Modulo per la presentazione delle osservazioni per i piani/programmi/progetti sottoposti a procedimenti di valutazione ambientale di competenza statale

ID: Codice procedura (ID_VIP/ID_MATTM):10844

Impianto per la produzione di energia elettrica da fonte eolica, costituito da 6 aerogeneratori della potenza complessiva di 37,2 MW, un sistema di accumulo da 25 MW e relative opere connesse in località "Rempillo" nel comune di Pitigliano (GR).

TESTO DELLE OSSERVAZIONI

Immagine n. 4 Situazione di saturazione da impianti FER nella provincia di Viterbo. Non sono riportati gli impianti fotovoltaici e agrivoltaici che hanno inciso per buona parte nel cumulo di impianti FER per superare già nel 2023 gli obiettivi del PNIEC assegnati alla Regione Lazio per il 20230.

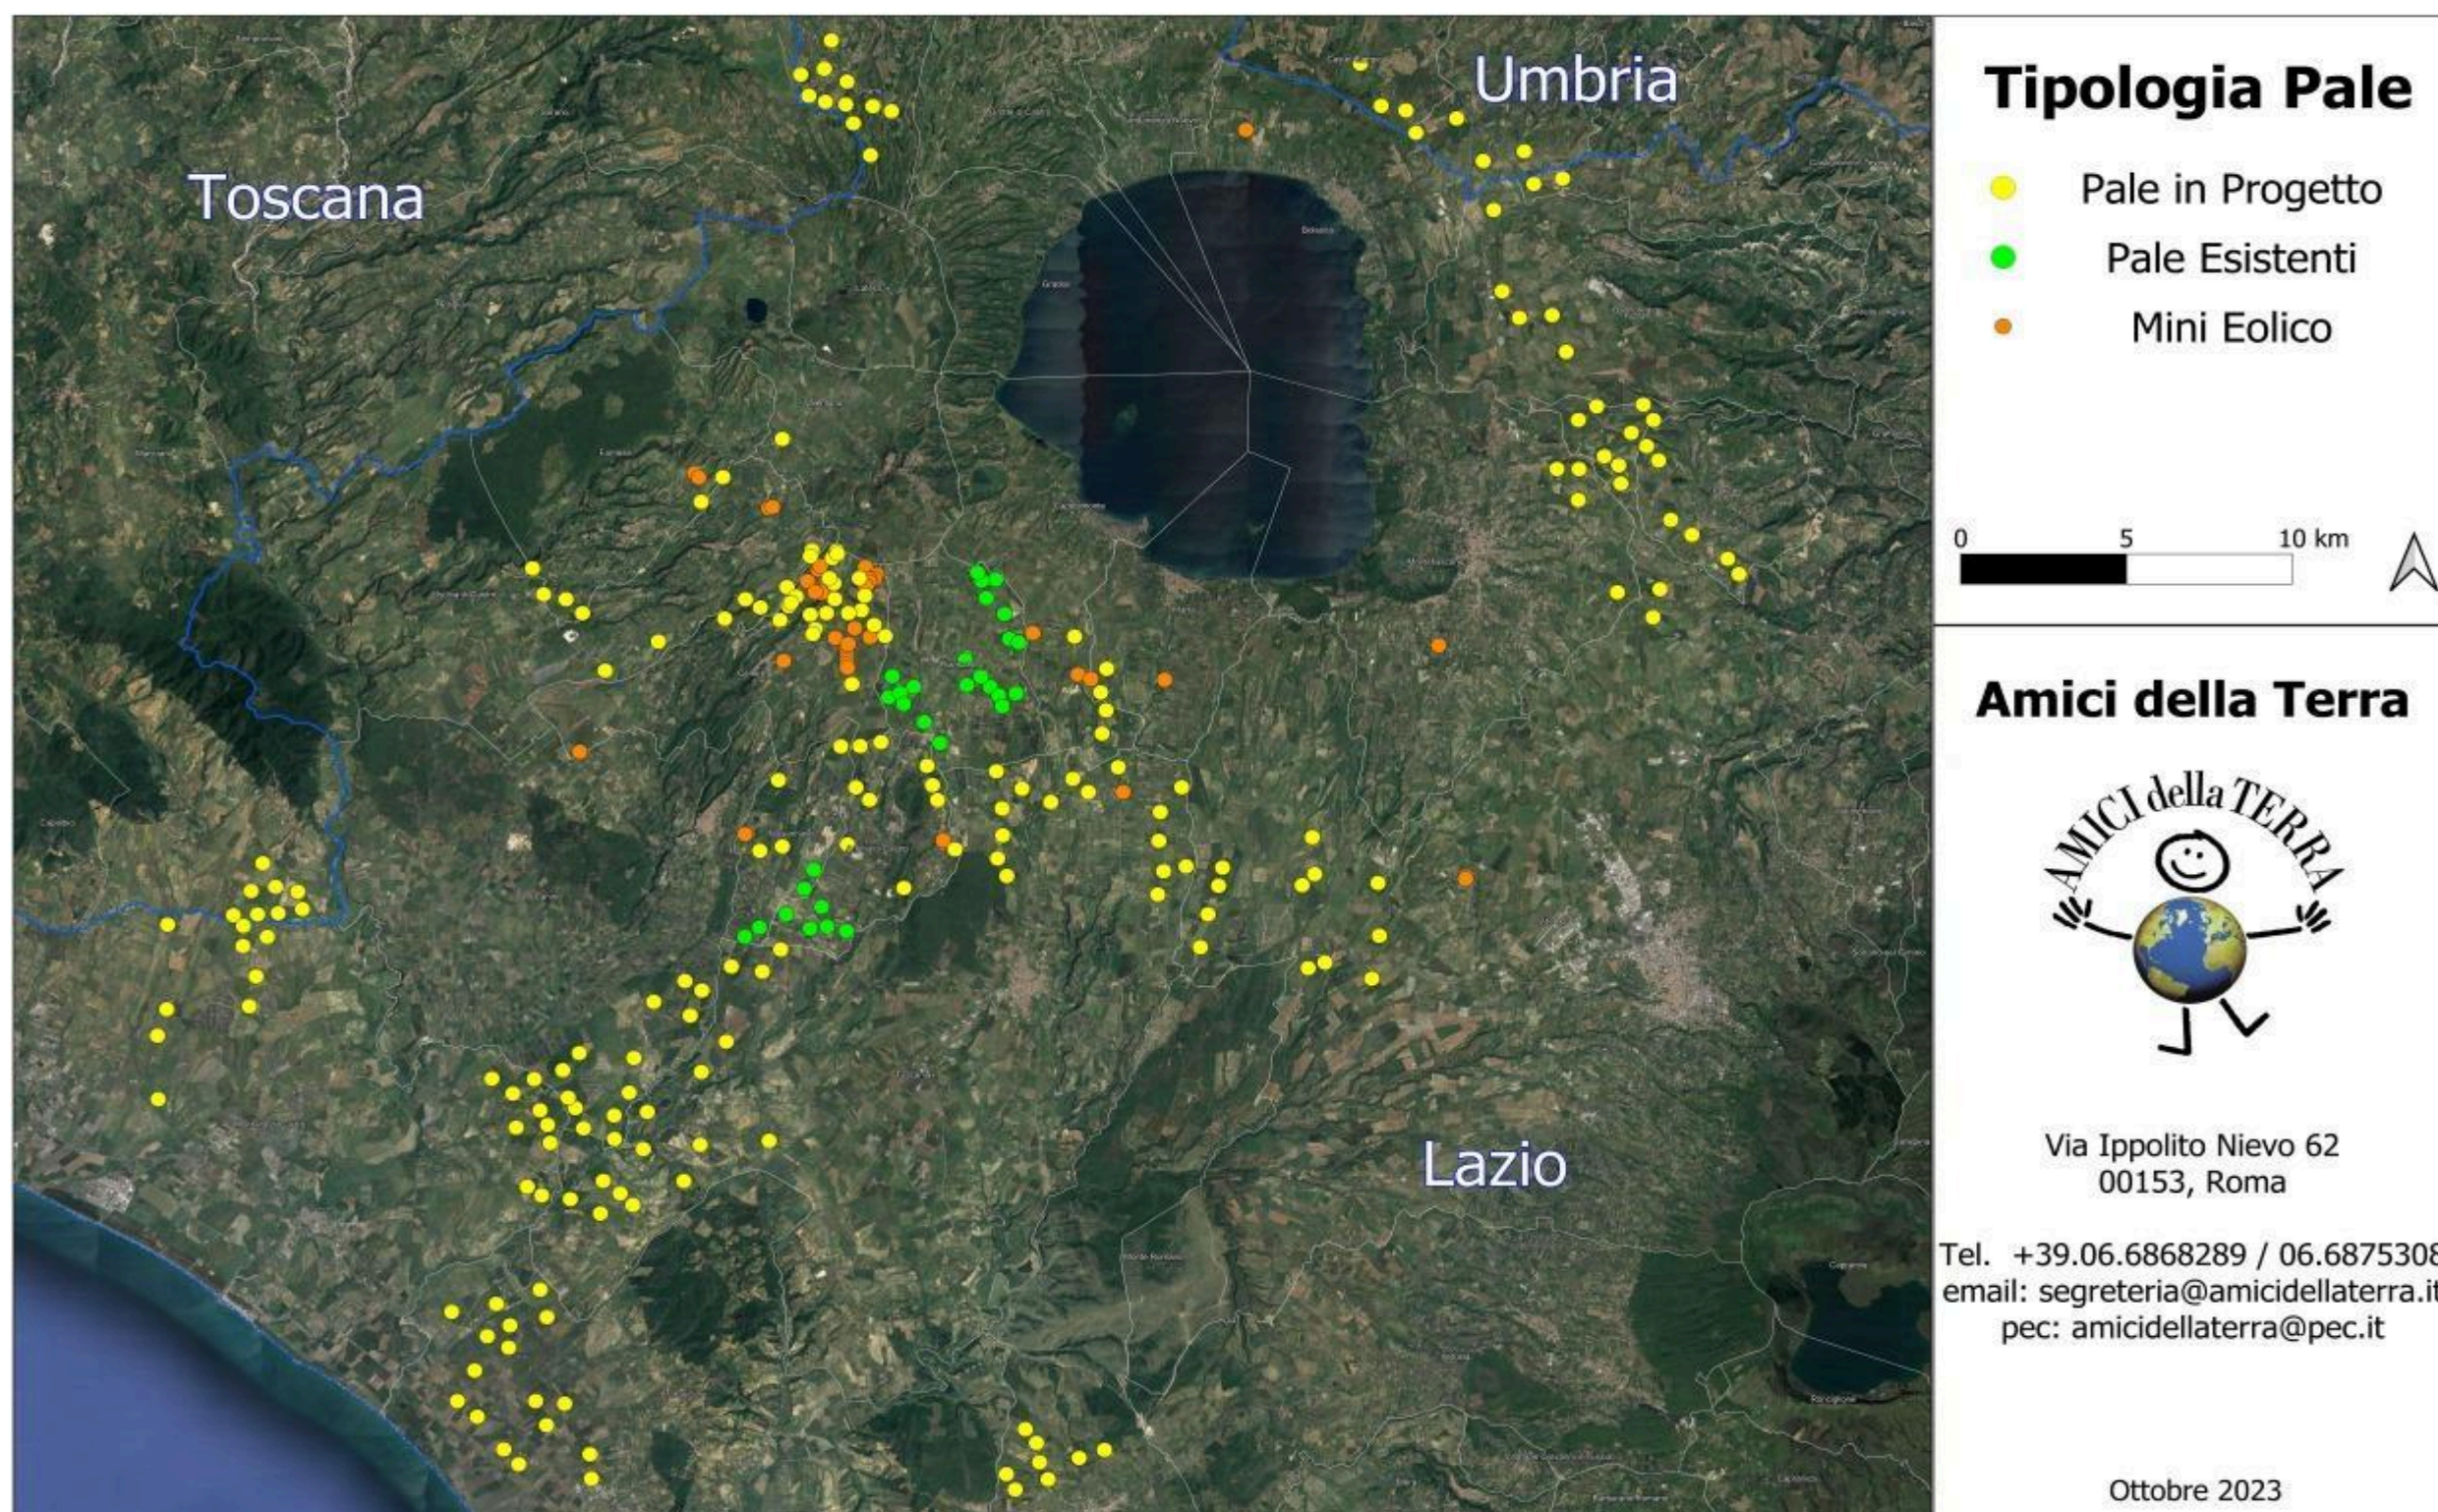
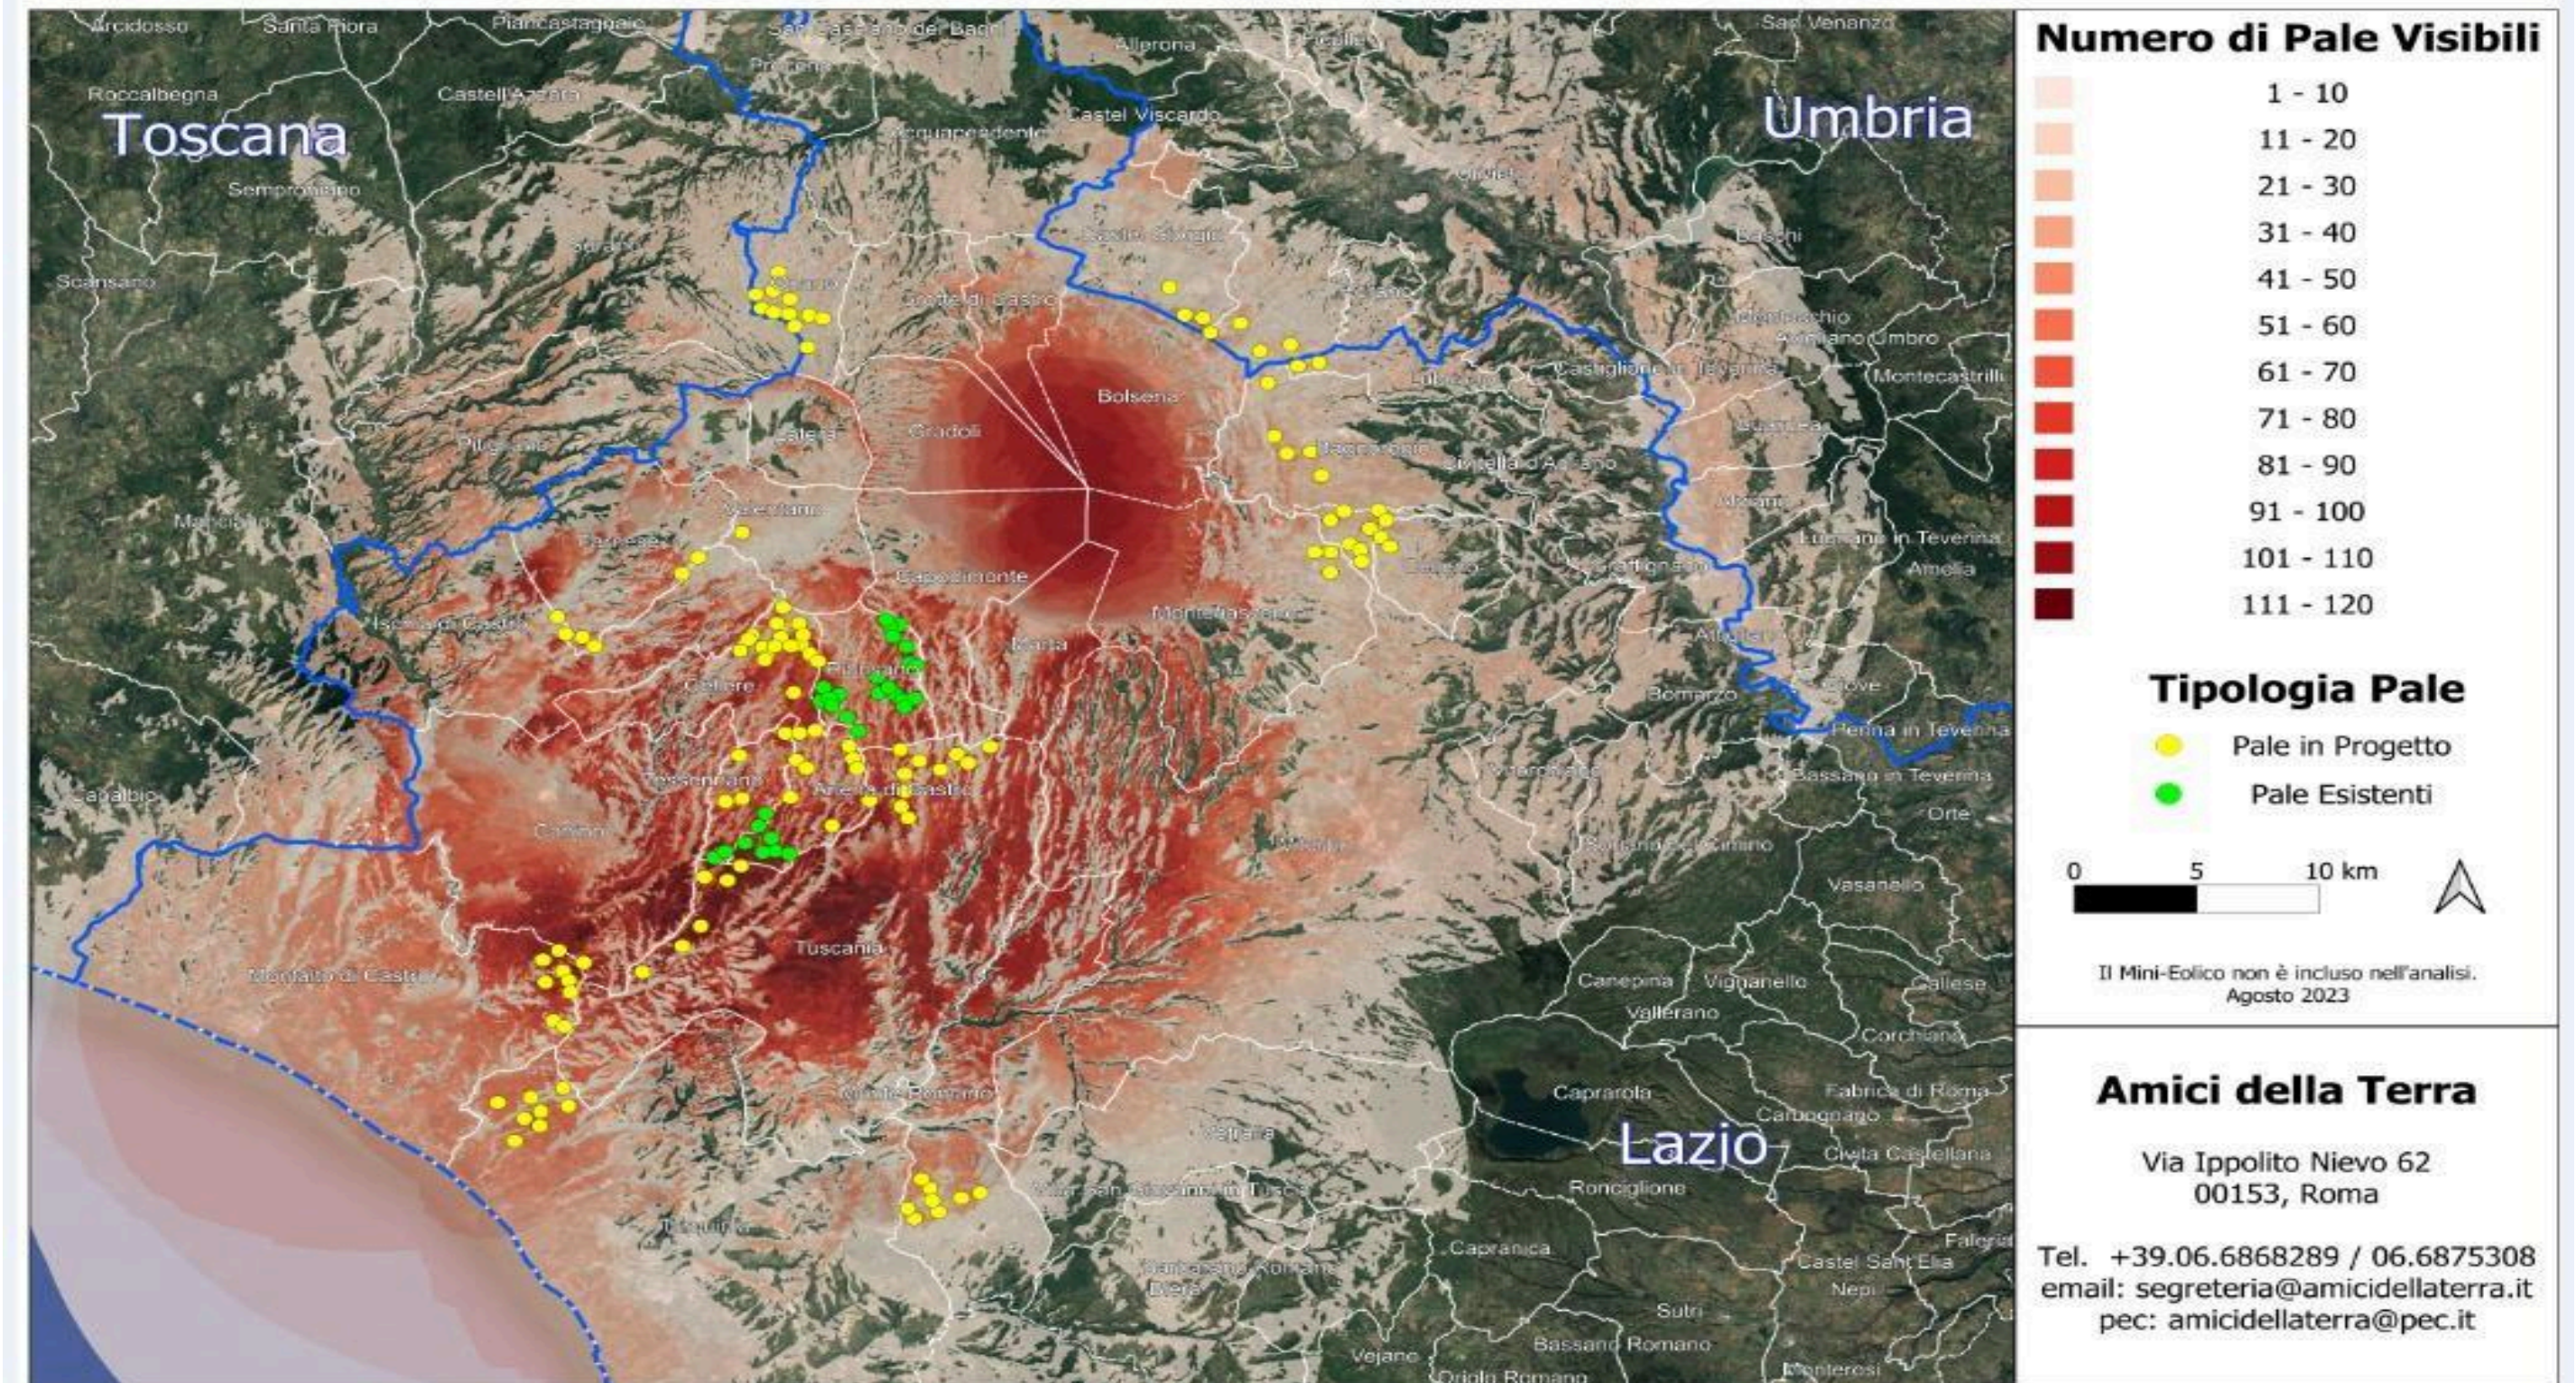
Quindi anche la Regione come Ente deputato dalla normativa nazionale a legiferare sulle aree idonee e non idonee si è espressa riguardo al fatto che abbia assolto ai doveri e alle quote stabilite dal PNIEC e in ambito regionale la provincia di Viterbo è stata quella con il più alto tasso di impianti FER tra tutte e quindi ormai satura ed il cumulo degli impianti FER installati, autorizzati e in progetto rappresenta **una elevata criticità per la sostenibilità ambientale di ulteriori eventuali iniziative**. L'impianto eolico " Rempillo" pur essendo "esterno al confine provinciale e regionale ma nelle sue immediate vicinanze (a soli 100 metri i primi due aerogeneratori) oltre ad impattare sul territorio e sulle economie di tre Comuni del Lazio (Farnese, Valentano e Latera) si trova nelle fasce di rispetto dei Beni di notevole interesse pubblico come si è evidenziate nelle Osservazioni nn. 1 e 2 e crea anche degli impatti negativi anche sui beni naturalistici come verrà dettagliato nell'Osservazione n. 4. Inoltre andrebbe a sommarsi al già enorme cumulo di impianti eolici e fotovoltaici e geotermici che già creano una elevata criticità ambientale nella provincia di Viterbo e interferiscono anche con il territorio toscano come si può vedere dalle immagini nn. 4 e 5 dell'Allegato n. 1.
